Łódź, dnia 19.09.2022 r.

ZIM-DZ.2620.64.2022

**Dotyczy:** postępowania o udzielenie zamówienia publicznego w trybie przetargu nieograniczonego „Rozbudowa/Przebudowa ul. Szczecińskiej w Łodzi na odcinku od ul. Aleksandrowskiej do granicy miasta w systemie zaprojektuj i wybuduj”  
Nr sprawy ZIM-DZ.2620.64.2022

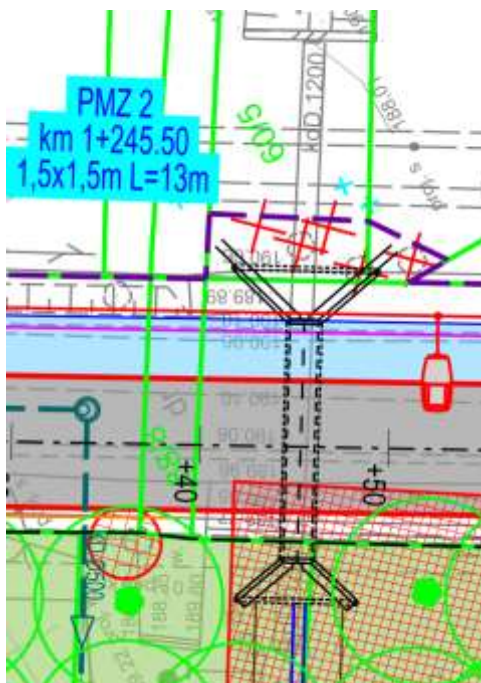
W formularzu oferty, w tabeli elementów scalonych, nieprzekraczalny udział procentowy kosztów opracowania dokumentacji projektowej określony został do 3% wynagrodzenia za roboty budowlane. W związku z wielobranżowością dokumentacji, zdaniem Wykonawcy procent ten nie odzwierciedla faktycznych kosztów poniesionych na projektowanie. Wnosimy o zmianę z 3% na 5%.

Zamawiający wprowadza zmianę w tym zakresie.
